GOBERNACION DE ANTIOQUIA REPUBLICA DE COLOMBIA	**INFORME ASESORÍA O ASISTENCIA TÉCNICA**	Código: FO-M4-P3-018
		Versión: 04
		Fecha de aprobación: 06/05/2019

Subregión/Municipio	**Urabá / Turbo**		
Población objeto	**Primera infancia municipio de Turbo**		
Fecha programada	**19/07/2021**	**Lugar programado**	CDI – Semillas de Paz
Necesidad identificada en la demanda del usuario: 221 niños y niñas			
Verificación estado actual de Infraestructura del Centro de Desarrollo Infantil Semillas de Paz en el municipio de Turbo.			
Persona(s) con quien(es) se coordina la actividad (nombre y cargo)

Supervisión técnica del estado actual de la infraestructura de la Unidad de Servicio para verificar el cumplimiento de los requerimientos generales de ubicación, seguridad del entorno, estructura, mampostería, carpintería metálica y/o de madera, accesos, baterías sanitarias, instalaciones eléctricas, servicios públicos, mobiliario, cocina, espacialidad, espacios recreativos. Así mismo verificar el cumplimiento de las observaciones realizadas por la Gerencia para el recibo de la infraestructura por parte de la misma y del ICBF, de acuerdo a revisión técnica realizada anteriormente y que quedaron c

Imagen 18: Ingreso cocina

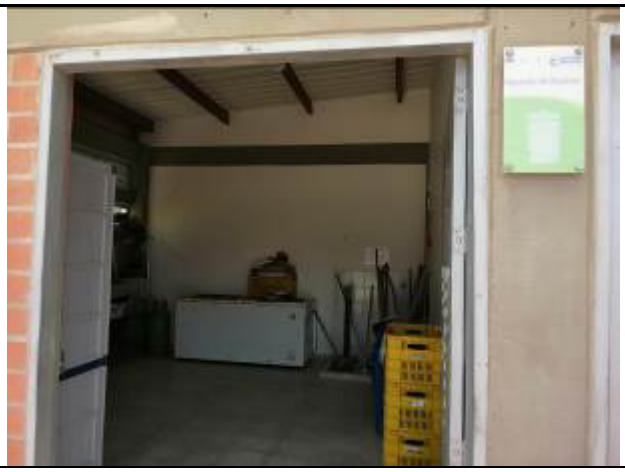
- Las puertas que se instalen en la zona de cocina deben ser lisas, sin texturizado ni dobleces que permitan la acumulación y formación de hongos.
- En la zona de entrega de alimentos se debe instalar una barrera que impide el ingreso de vectores externos, con una estructura que no sea en madera o elementos aglomerados que facilitan la acumulación, proliferación y aparición de hongos y bacterias, por lo tanto, esta barrera puede ser fabricada con malla tipo angeo y elementos que le den firmeza a la estructura de soporte en materiales como acero.

- Las puertas de la cocina no deben permitir el ingreso de vectores externos, por lo tanto, es necesario instalar un sello tipo neopreno contra el piso.
